**Fra:** Mette Robertsen  
**Sendt:** onsdag 7. juni 2023 15:26  
**Til:** Todorovic, Marko  
**Emne:** SV: sikringssone H190

**Emne:** sikringssone H190

Vi Sweco Architects (tidligere TAG) har begynt å prosjektere felt BS17 felt på Knarvik og vil gjerne sjekke med dere sikringssone H190

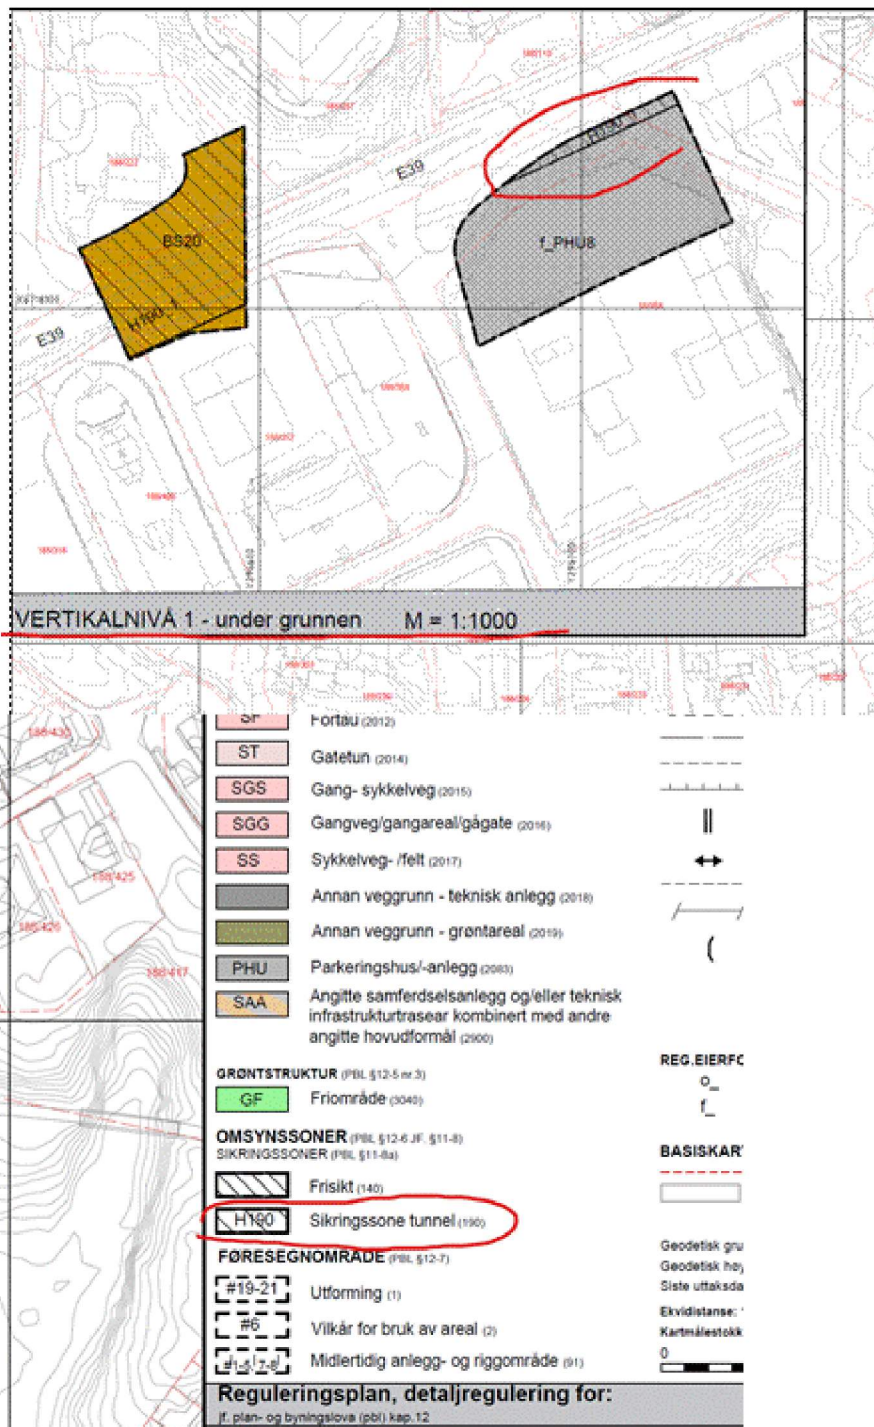
På plankartet er det regulert sikringssone tunnel H190 men det står i bestemmelser at dersom det blir vedtatt

ny E39 faller sone bort

På vegvesen sin side finner vi kart som viser traseene som er under utredning og det ser ut som om det er utenfor vårt område. Tolker vi dette riktig ?  
Vi lurer på om sone H190 faller bort da og at bygningen på felt BS17 kan plasseres innenfor formålsgrensen.  
Fint om dere hjelper og sender tilbakemelding !

Per no er framlegg til ny kommunedelplan for E39 under handsaming i kommunen, og det er ikkje gjort noko vedtak om ny trase.

Det må ved prosjektering dermed takast omsyn til sikringssone H190.
